Antrag

ISEK – Grünachse zwischen Bahnhof und Werreauenpark: Ergänzung um taktile Leitelemente und Beschilderung in Blindenschrift

Abbildung 01: Darstellung zukünftige Grünachse und Werreauenpark
Quelle: Google Maps, abgerufen 12. Januar 2026

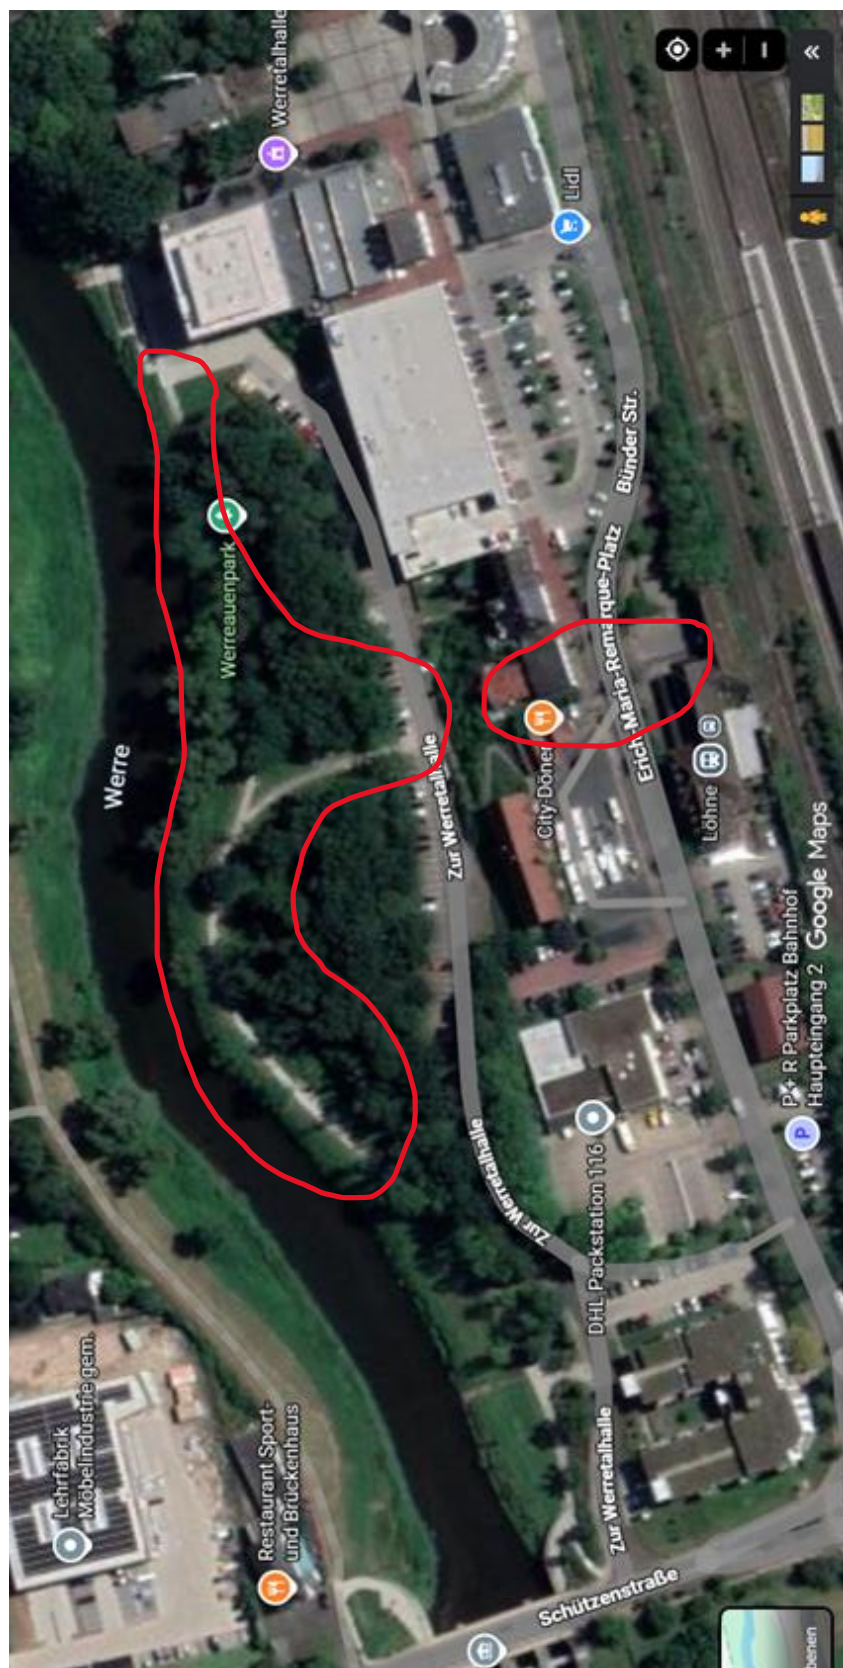
Die CDU-Fraktion beantragt, dass im Rahmen der weiteren Planung und Umsetzung der Grünachse zwischen Bahnhof und Werreauenpark die Barrierefreiheit um Elemente für Menschen mit Sehbeeinträchtigung verbindlich ergänzt wird.

- Taktile Leitelemente (Leitstreifen) zur durchgängigen Wegeführung und Orientierung auf den relevanten Abschnitten.
- Aufmerksamkeitsfelder an allen Knotenpunkten, Querungen, Richtungswechseln sowie insbesondere an Treppenstufen, Absätzen und Höhensprüngen, sofern vorhanden.

- Kontrastreiche Markierungen (visuell) zur Unterstützung von Menschen mit Restsehvermögen, insbesondere an Kanten, Übergängen und Gefahrenstellen.
- Beschilderung/Wegweisung in Blindenschrift (Braille) an relevanten Orientierungspunkten (z. B. Start-/Zielpunkte, Wegweiser an Einmündungen, wichtige Einrichtungen/Anschlusspunkte).
